# 监理通知单

工程名称：交口县水头镇光伏发电平价上网项目

编号：SXLLJK-TZD-12

事由：关于升压站土方开挖相关事宜

施工区域: 升压站  
拍摄时间: 2020.07.15 09:03  
天气: 晴 21°C

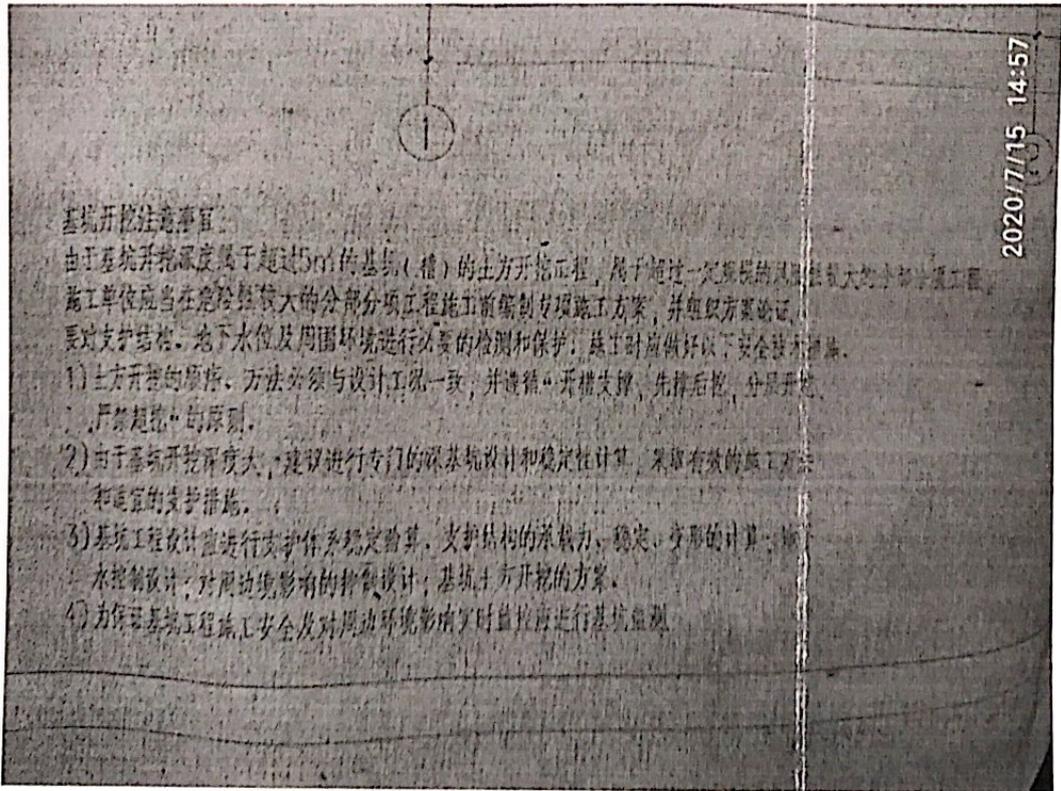
根据图纸设计要求，消防水池开挖深度超过5米，必须要上报相应的专项施工方案，并组织专家论证。经我方监理现场检查发现，你单位在未上报专项施工方案前暨进行该部位土方开挖施工，存在严重的安全隐患；现要求你单位立即停止该分部分项工程施工，并严格按照图纸设计要求做到以下几点：

现要求你单位立即按要求上报相应的专项施工方案，并且在专家论证前禁止进行下道工序施工，请于2020年7月17日前填报回复单。

- 1、针对危险性较大的分部分项工程施工前必须编制专项施工方案，并组织专家论证；
- 2、要对支护结构，地下水位及周围环境进行必要的检测和保护；
- 3、土方开挖的顺序、方法必须与设计工况一致，并遵循“开槽支撑，先撑后挖，分层开挖，严禁超挖”的原则；
- 4、针对基坑开挖深度大的，建议进行专门的深基坑设计和稳定性计算，采取有效的施工方法和适宜的支护措施；
- 5、基坑工程设计应进行支护体系稳定验算，支护结构的承载力、稳定、变形的计算，地下水控制设计，对周边环境的影响的控制设计，基坑土方开挖的方案等；
- 6、为保证基坑工程施工安全及对周边环境实时监控并进行基坑监测；
